SOBRE: HACIENDA ALTAMIRA
HATO PUERCOS, CANOVANAS
JCA- 01-0010

RESOLUCIÓN Y NOTIFICACIÓN

HYDROLOGIC-HYDRAULIC STUDY
FOR ALTAMIRA DEVELOPMENT
CANOVANAS, PUERTO RICO
ADDENDUM

ADDENDUM

Figure 4

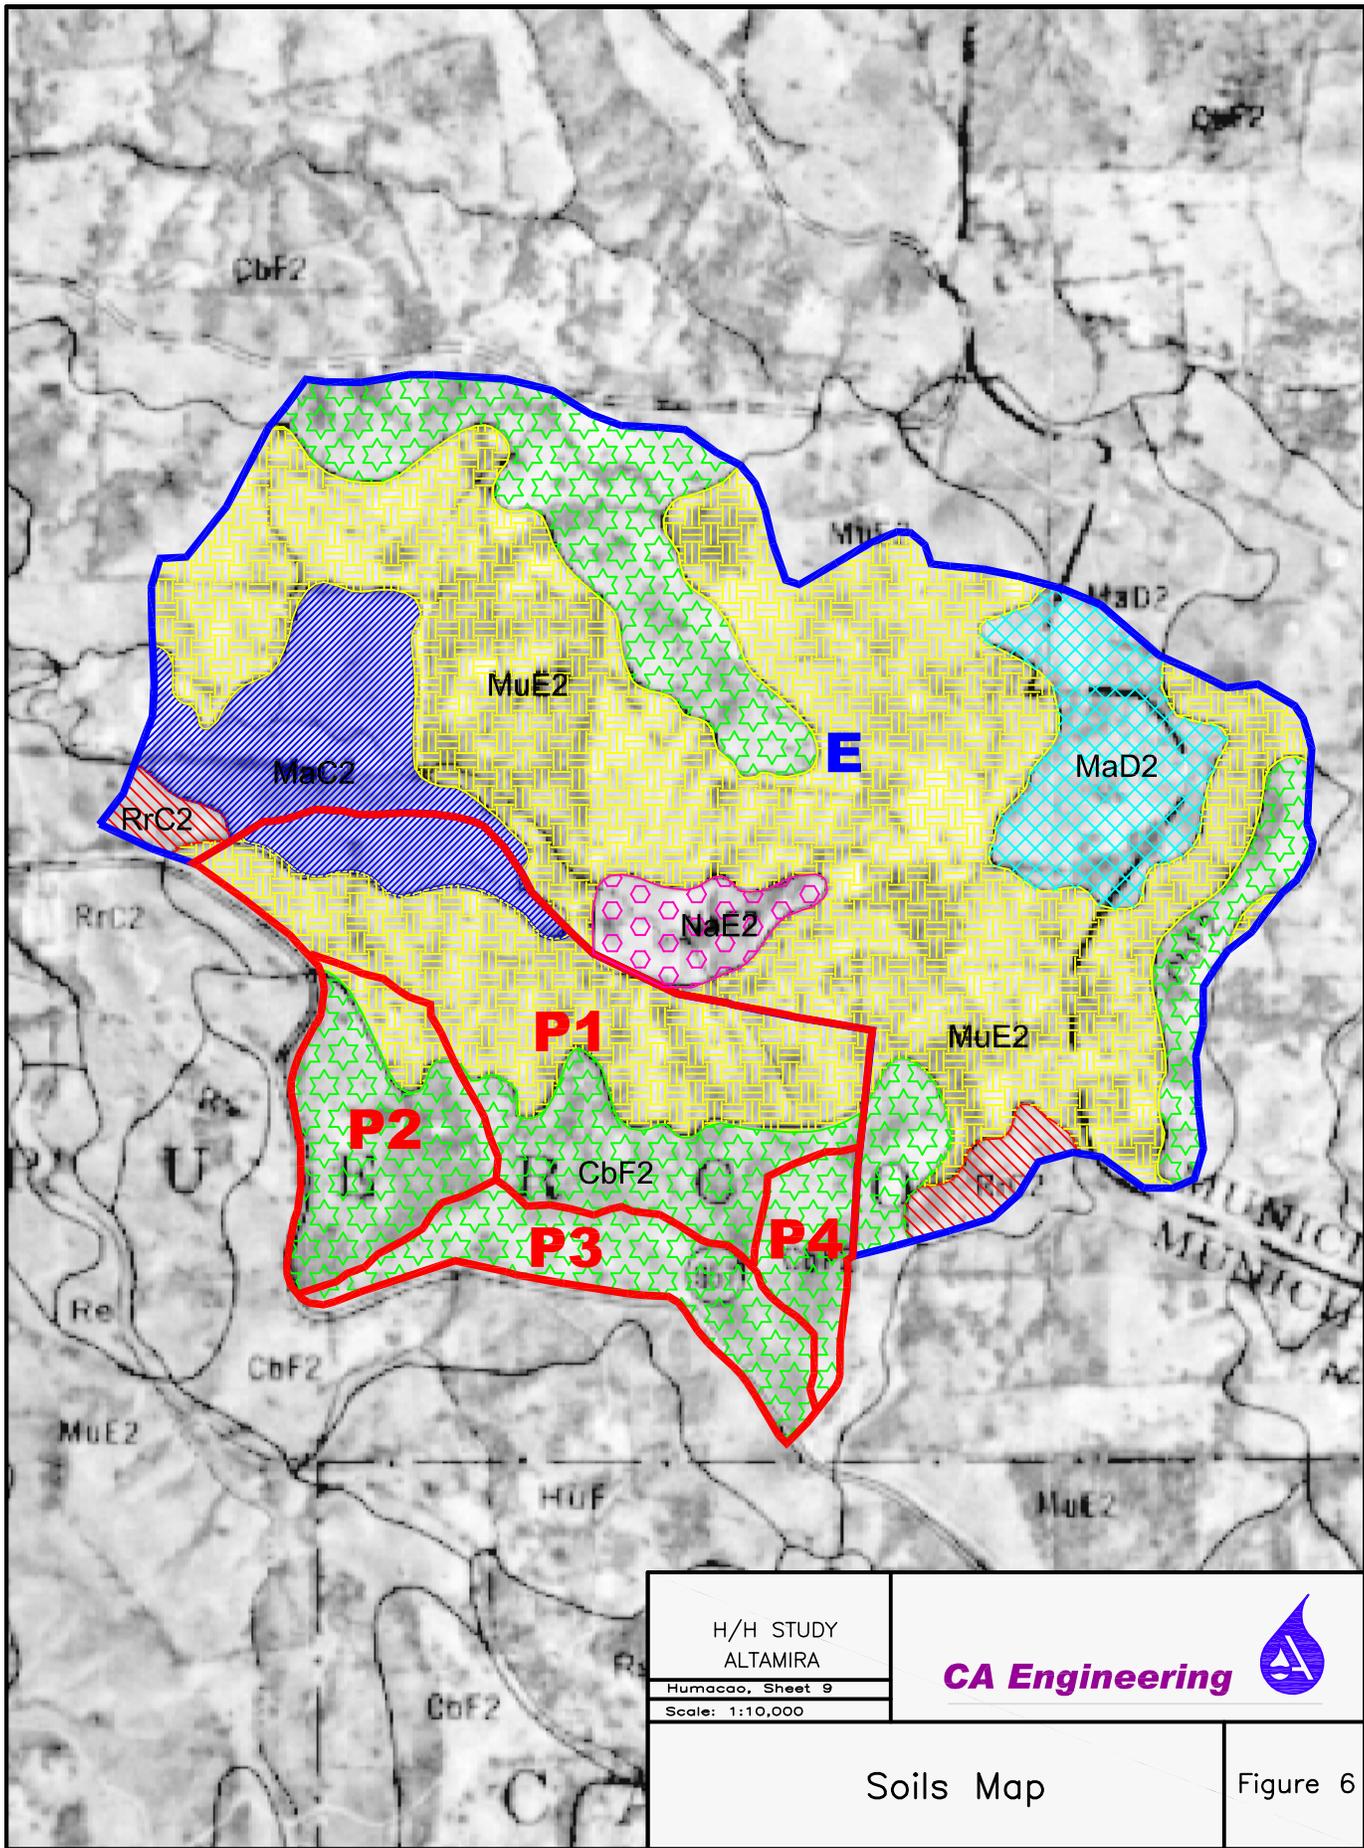
Surveyor Jorge Díaz provided the watercourse cross sections (See Appendix J). The estimation of the additional hydrologic parameters is included in revised Appendix A(rev). The revised drainage area is shown in Figures 4(rev), and the revised soils map in Figure 6(rev). Appendix H includes the results of the hydrologic analysis for 2, 10, 25, 50 and 100-year storm events.
